## Keuringsverslag van een elektrische laagspanning- en zeer lage spanningsinstallatie

NIET CONFORM

Straatnaam Schrieksebaan  
Huisnummer 190  
Busnummer -  
Postcode 3140  
Gemeente Keerbergen  
Land België

Controlebezoek van een huishoudelijke installatie volgens (KB 08/09/2019) - AREI Boek 1- 6.5. en 8.2.2. en 4.2.4.3.

Afbeelding schakel- en verdeelbord:

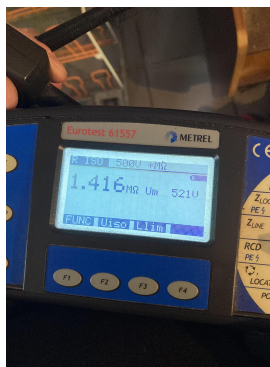
I1.01 Eéndraadschema van de installatie is te voorzien en/of te vervolledigen. (Boek 1 Afdeling 2.12 - 2.13 en 3.1.2 en 9.1.2)

I1.02 Situatieschema van de installatie is te voorzien en/of te vervolledigen. (Boek 1 Afdeling 2.12 - 2.13 en 3.1.2 en 9.1.2)

I3.08 Een demonteerbaar aansluitstuk (aardingsonderbreker) dient aangebracht te worden in de aardgeleider teneinde de meting van de aardweerstand mogelijk te maken. (Boek 1 Onderafdeling 5.4.3.5.)

I8.13 Kabels van het type VTLmb, LMVVR, COAX, VVT zijn verboden en dienen vervangen te worden door een type conform Boek 1 Onderafdeling 5.2.1.2.

nota/note 13 De aardspreidingsweerstand kon niet gemeten worden. Deze dient bij voorkeur kleiner te zijn dan 30ohm.
